Nachträgliche Anlage 3 zur Vorlage 3430/2021-

Bürgereingabe nach § 24 GO – „Stopp des Bauvorhabens auf dem Außengelände zweier Kindertagesstätten in der Kölner Innenstadt“ Aktenzeichen 184/21 B

Die Verwaltung hat eine Variante geprüft, die keinen Eingriff in das Landschaftsschutzgebiet erfordert.

Lageplan aktuelle Planung

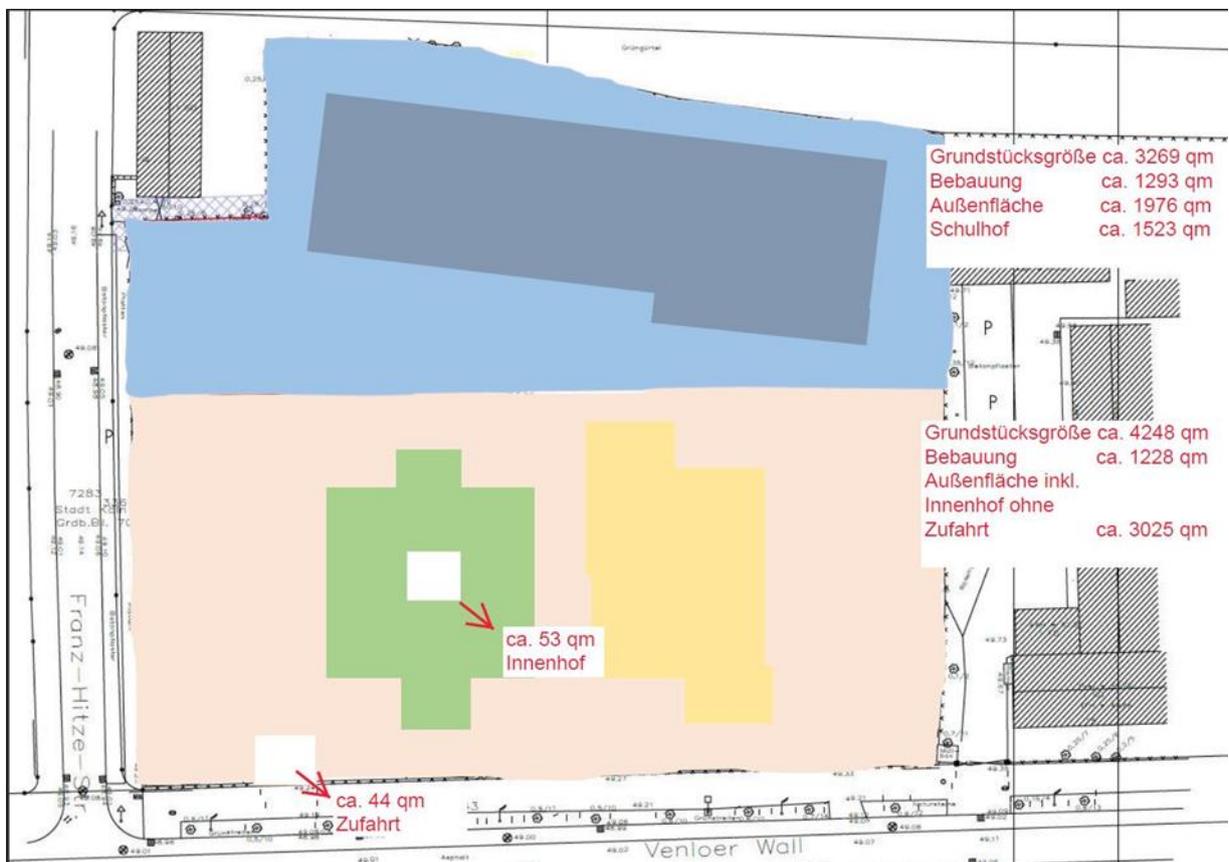
O Anzahl der zu rodenden Bäume/Sträucher bleibt identisch

- Fällung einer geschützten Robinia auf dem Grundstück

+ Erhalt einer Birne

- Eingriff in das Landschaftsschutzgebiet

+ Das Raumprogramm der Schule bleibt unverändert.

O Das Grundstück der Schule bleibt unverändert

+ Schulhof nicht umlaufend

-Schulhof mit einer Größe von ca. 1187 qm

O Der Zaun zwischen Schule und Kita wird nicht verschoben

+ Die Außenfläche der Kita bleibt unverändert. Es bleibt eine Außenfläche von ca. 3361 qm. Die Empfehlung (12 qm/Kind) des LVR wird um 49% überschritten. Nach Teilung stehen rund 24 qm/Kind zur Verfügung

O Umsetzung der Spielgeräte bleibt unverändert.
